高浜発電所原子炉施設保安規定変更認可申請書

【廃樹脂処理装置他の共用化及び原子力災害制圧道路等整備による

敷地境界の変更に伴う変更】

関西電力株式会社

第100条の2（放射線固体廃棄物の管理）（今回変更箇所：赤字）

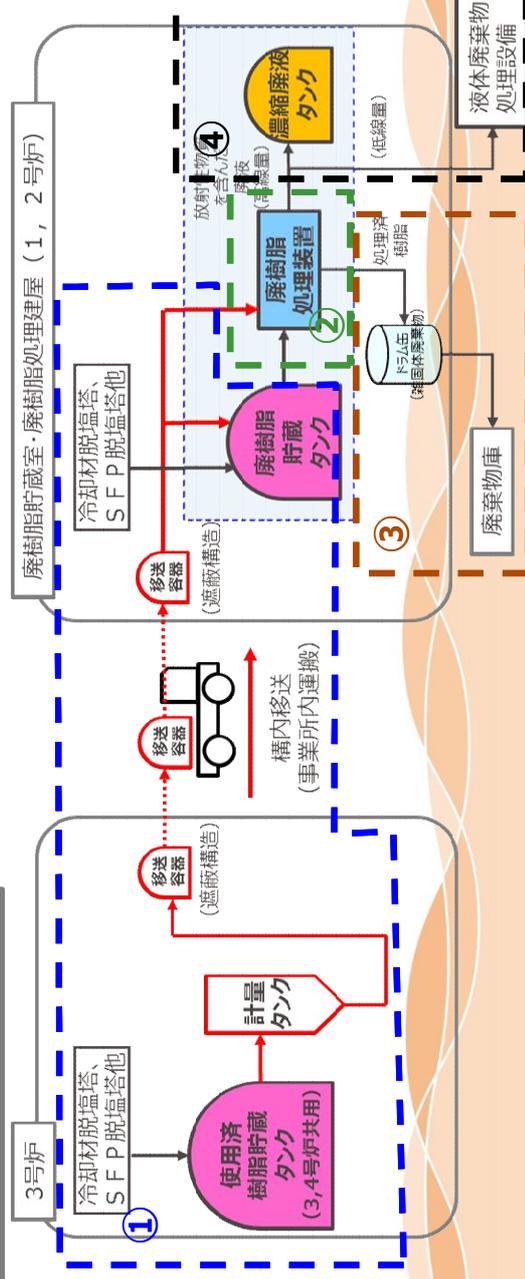
□ 3号炉及び4号炉の脱塩塔使用済樹脂を1号炉及び2号炉の廃樹脂処理装置で処理するための運用を追加

(3) 3号炉および4号炉で発生した脱塩塔使用済樹脂は、発電室長が使用済樹脂タンクまたは使用済樹脂貯蔵タンクに貯蔵する。また、脱塩塔使用済樹脂のうち、低線量のものについて雑固体廃棄物として取扱い、(7)イに基づき処理した後、放射線管理課長が廃棄物庫に保管する。ドラム缶に固型化する場合は、発電室長が固型化装置で固型化し、放射線管理課長が廃棄物庫に保管する。**貯蔵した脱塩塔使用済樹脂を廃樹脂処理装置で処理する場合は、放射線管理課長および発電室長が構内運搬により廃樹脂処理装置または廃樹脂貯蔵タンクに移送した後、発電室長が処理し、処理済樹脂は(7)イに基づき処理した後、放射線管理装置での処理に伴い発生した廃液は発電室長が液体廃棄物処理設備で処理、または廃樹脂処理装置の濃縮廃液タンクに保管する。**

- ① 貯蔵した脱塩塔使用済樹脂を廃樹脂処理装置で処理する場合は、放射線管理課長および発電室長が構内運搬により廃樹脂処理装置または廃樹脂貯蔵タンクに移送した後、**発電室長が処理し、**
- ② **処理済樹脂は(7)イに基づき処理した後、放射線管理課長が廃棄物庫に保管する。**
- ③ 廃樹脂処理装置での処理に伴い発生した廃液は発電室長が液体廃棄物処理設備で処理、または廃樹脂処理装置の濃縮廃液タンクに保管する。
- ④

添付4 管理区域図（第105条および第106条関連）

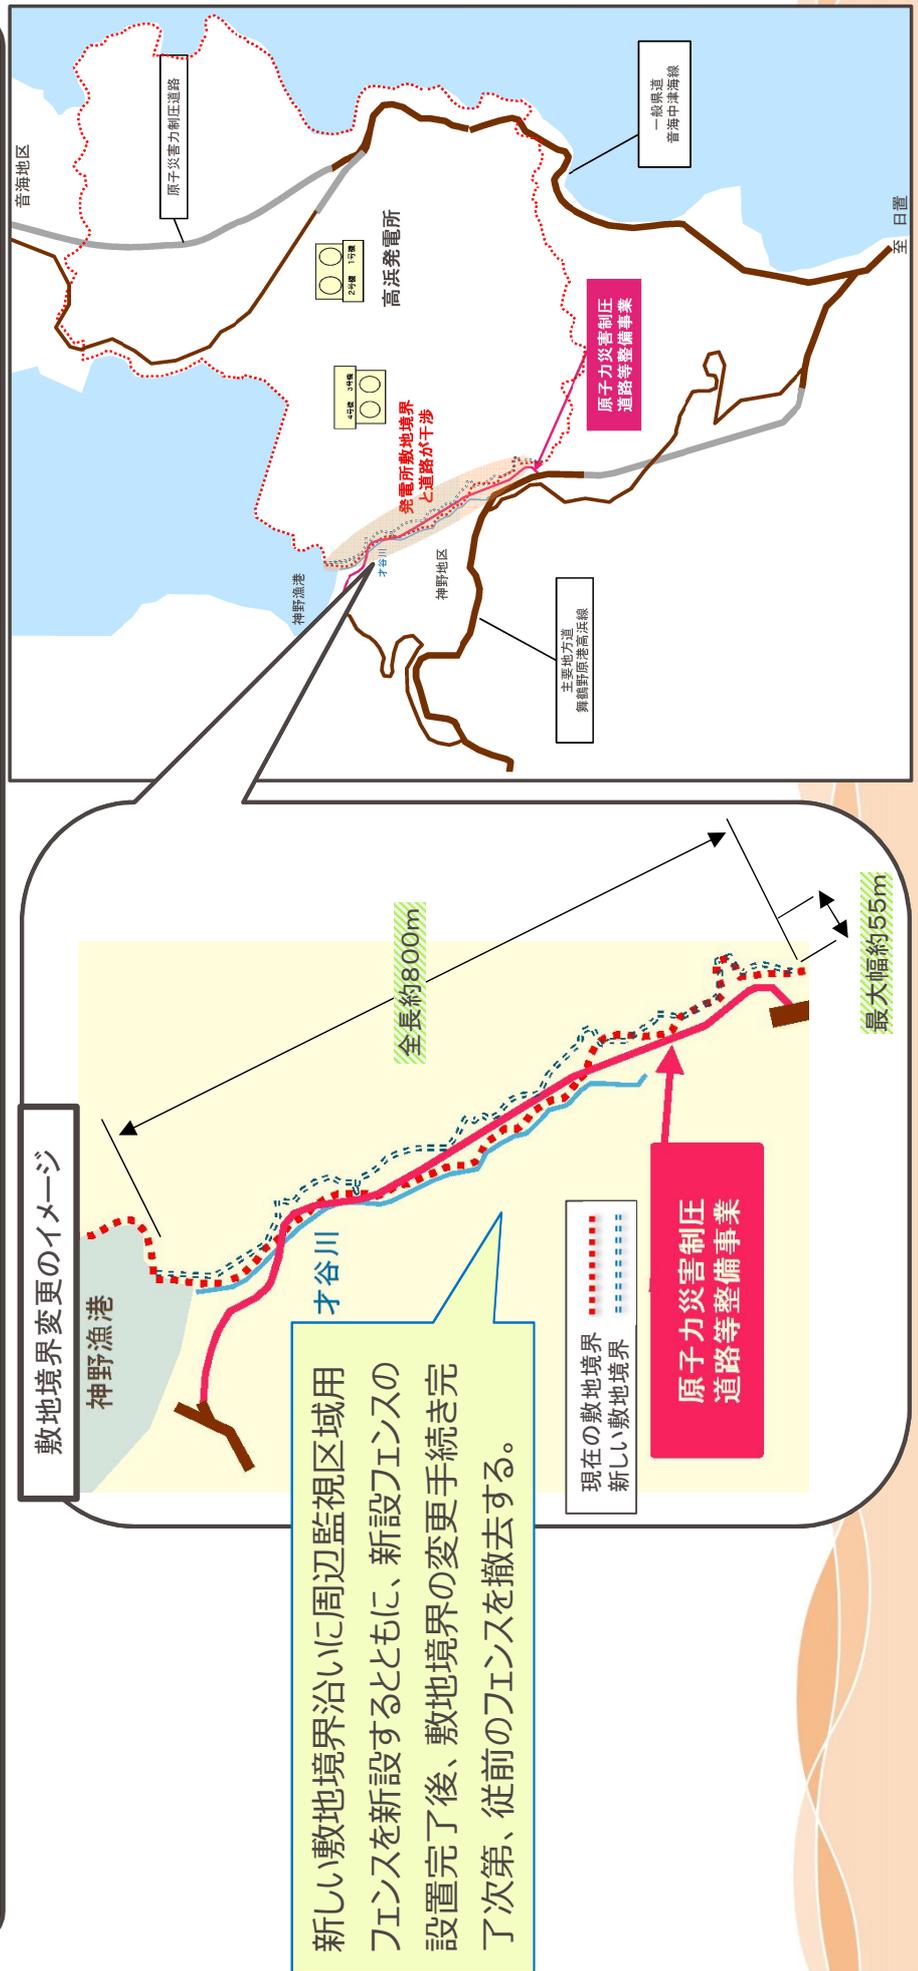
- 使用済樹脂移送容器を設置するため、壁の撤去及び搬出入口の拡張に伴い、廃樹脂貯蔵室の管理区域図を変更

第111条 図111 (周辺監視区域図)

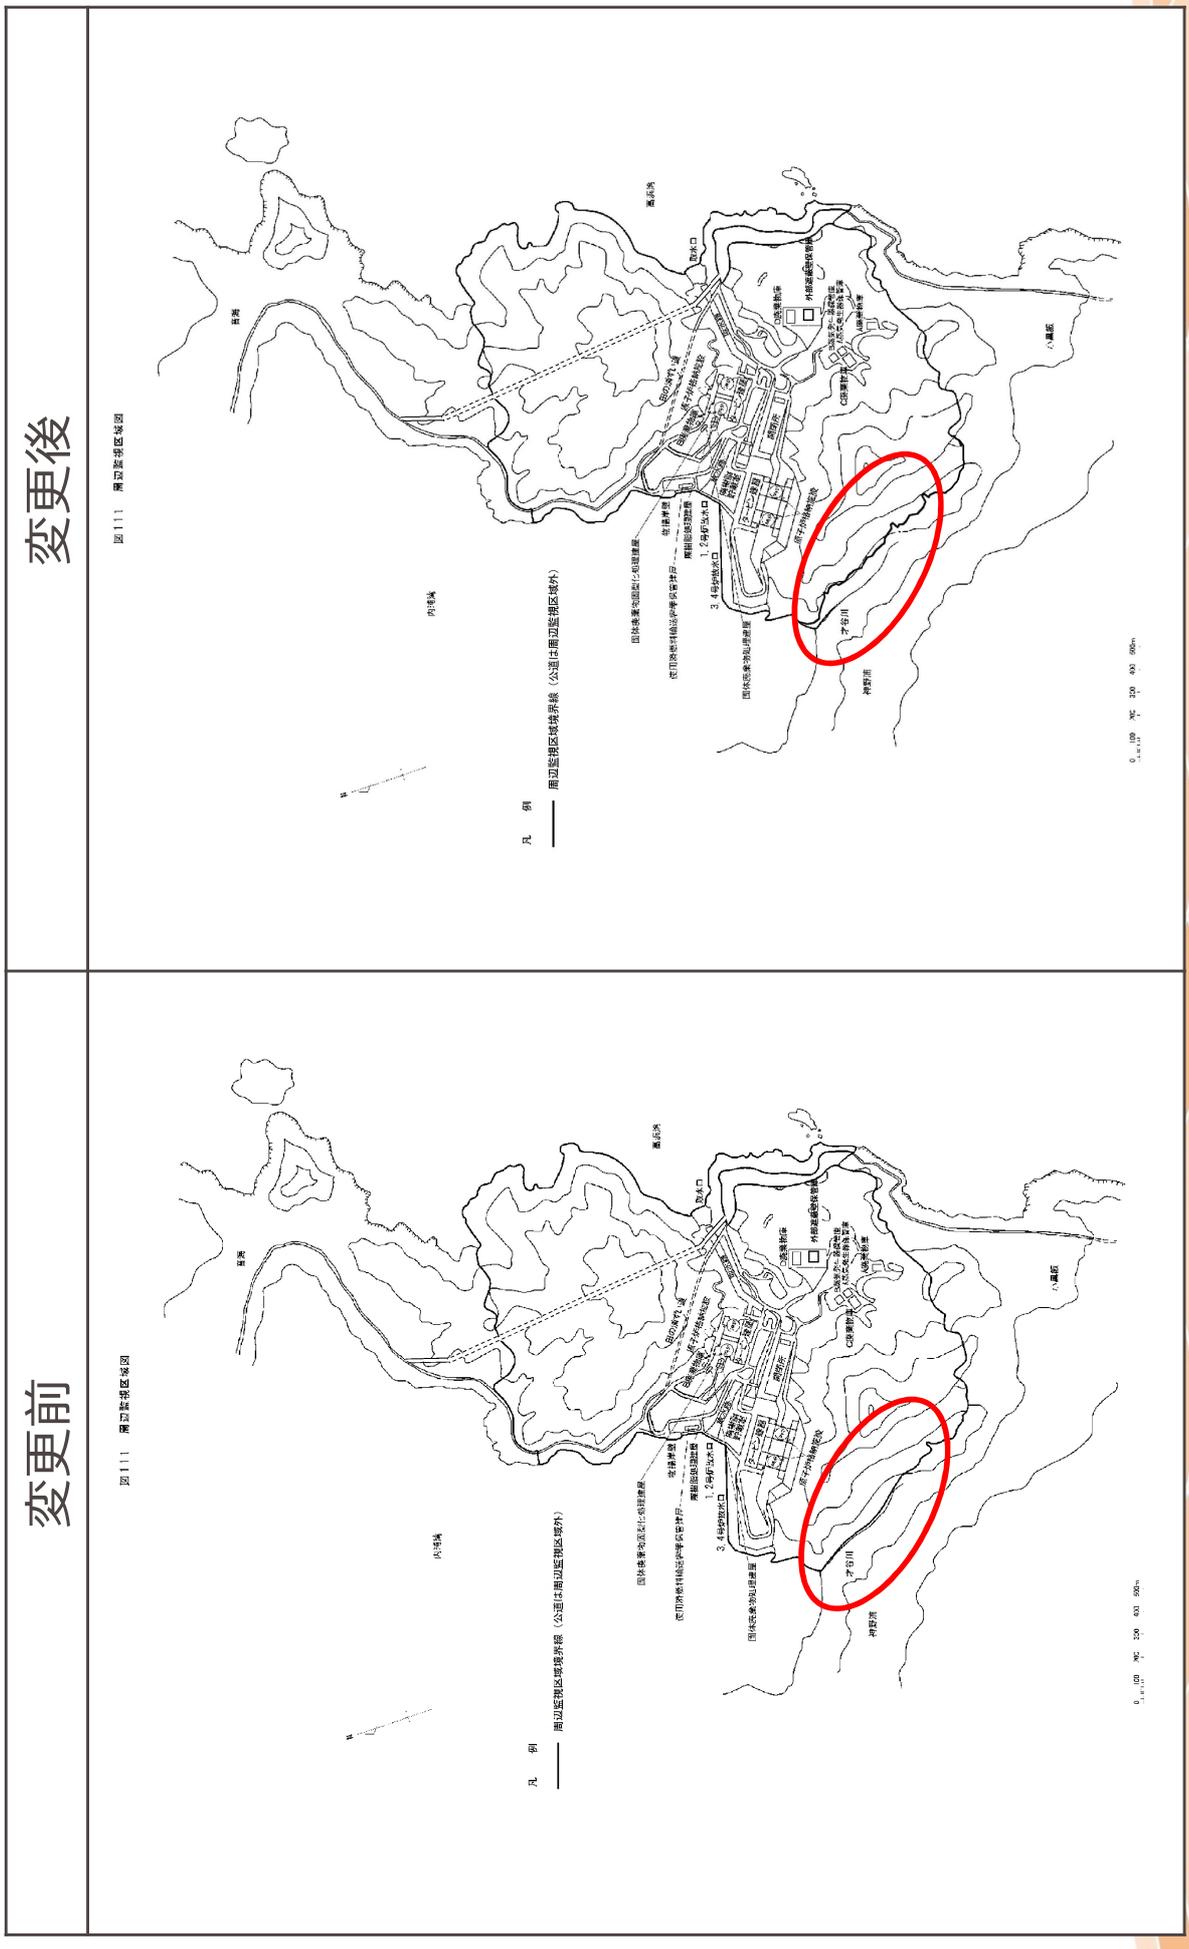
当該道路整備の一環として、高浜発電所用地の一部を高浜町に譲渡する計画に伴い、高浜発電所の敷地境界（周辺監視区域境界）を変更することから、以下の保安規定図面を変更する。

図 発電所敷地境界変更のイメージ図

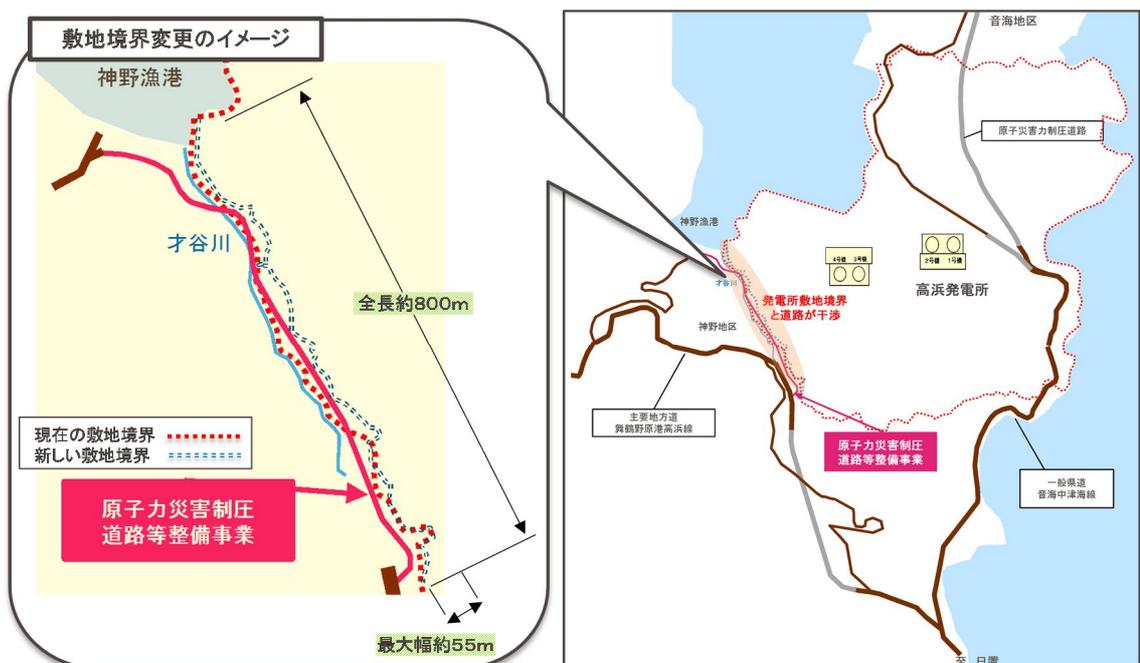
当該道路整備の一環として、高浜発電所用地の一部を高浜町に譲渡する計画に伴い、高浜発電所の敷地境界（周辺監視区域境界）を変更することから、以下の保安規定図面を変更する。

今回、周辺監視区域用のフェンスおよび標識を新たに設置するまでの間は、従前の周辺監視区域用のフェンス、標識および施錠管理等により、業務上立ち入る者以外の者が立ち入らないように管理する。

なお、新設フェンスの設置が完了次第、従前のフェンスを撤去する計画としている。

第 2.1.2 図 周辺監視区域図

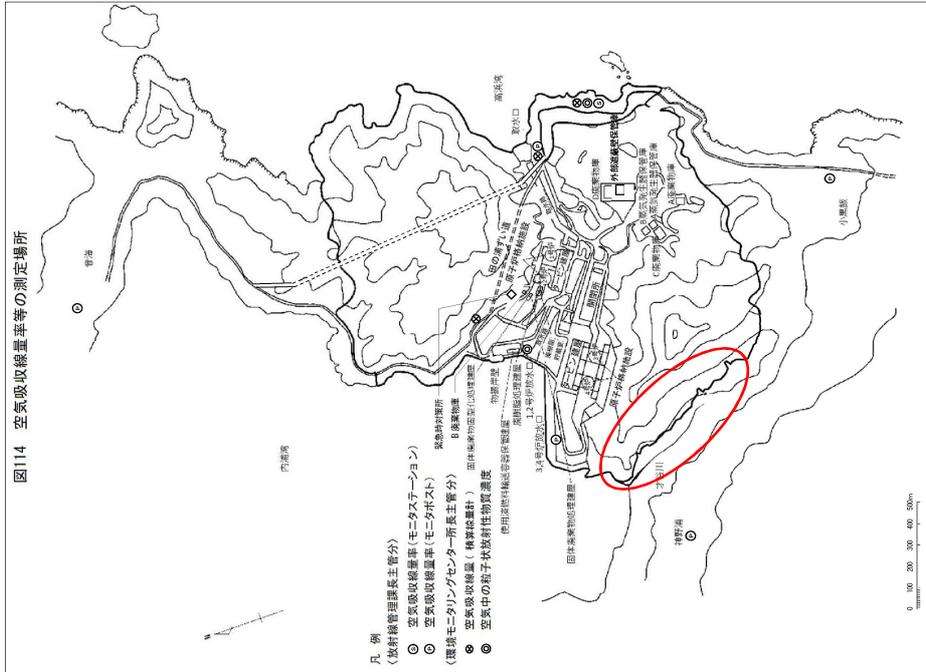
設置変更許可申請書【本文】 2022.6.1 許可時点	設置変更許可申請書【添付書類】 2022.6.1 許可時点	原子炉施設保安規定 記載すべき内容	記載の考え方	該当規定文書	社内規定文書 記載の考え方
<p>九、発電用原子炉施設における放射線の管理に関する事項 イ、核燃料物質及び核燃料物質によって汚染された物による放射線被ばくの管理の方法 (1) 放射線防護に関する基本方針・具体的方法 放射線の被ばく管理及び放射性核燃料物質、核燃料物質及び原子炉の規制に関する法律（以下「原子炉等規制法」という。）及び「労働安全衛生法」を遵守し、本発電所に起因する放射線被ばくから周辺監視区域外の公衆並びに放射線業務従事者及び一時立ち入り者（以下「放射線業務従事者等」という。）を防護するため十分な放射線防護対策を講じる。 さらに、発電所周辺の一般公衆に対する線量については、「発電用陸水型原子炉施設周辺の線量目標値に関する指針」（以下「線量目標値に関する指針」という。）に基づき、合理的に達成できる限り低くすることとする。 具体的方法については、以下のとおりとする。 (省略) (iv) 管理区域の外側には、周辺監視区域を設定して、人の立ち入りを制限する。 (2) 管理区域及び周辺監視区域の設定 (ii) 周辺監視区域 外部放射線に係る線量、空気中若しくは水中の放射性物質の濃度が、「線量限度等を定める告示」に定められた値を超えるおそれのある区域を周辺監視区域とする。 実際に周辺監視区域境界を設定する。 (4) 周辺監視区域内の管理 周辺監視区域については、「実用炉規則」に基づき、人の居住を禁止し、境界に柵又は標識を設ける等の方法により、周辺監視区域に業務上立ち</p>	<p>1. 放射線防護に関する基本方針 1.2 具体的方法 (4) 管理区域の外側に周辺監視区域を設定して、この区域内での人の居住を禁止し、境界には、さく又は標識を設ける等の方法によって人の立ち入りを制限する。 2.1 管理区域、保安区域及び周辺監視区域の設定 2.1.3 周辺監視区域 外部放射線に係る線量又は空气中若しくは水中の放射性物質の濃度が、「線量限度等を定める告示」（第2条及び第8条）に定められた値を超えるおそれのある区域を周辺監視区域とする。実際には、周辺監視区域境界は管理上の便宜も考慮して第2.1.2 図に示すように設定する。 2.6 周辺監視区域内の管理 「実用発電用原子炉の設置、運転等に関する規則」（第8条）の規定に基づき、周辺監視区域には人の居住を禁止し、境界にさく又は標識を設ける等の方法により、周辺監視区域に業務上立ち入る者以外の立ち入りを制限する。</p>	<p>(周辺監視区域) 第11.1条 周辺監視区域は、図11.1に示す区域とする。 2. 放射線管理課長は、第1項の周辺監視区域境界に、柵を設けるかまたは標識を掲げる。ただし、当該区域に立ち入るおそれのないことが明らかなる場合は、この限りでない。 3. 安全・防災室長は、業務上立ち入る者以外の者の立ち入りを制限する。</p>	<p>原子力災害管制圧道路等整備に伴う敷地形状の変更により周辺監視区域図を変更する。</p>	<p>放射線管理課長 ・放射線管理業務所 則</p>	<p>放射線管理課長（2次文書）に紐づく3次文書において、原子力災害管制圧道路等整備に伴う敷地形状の変更により周辺監視区域図を変更する。</p>
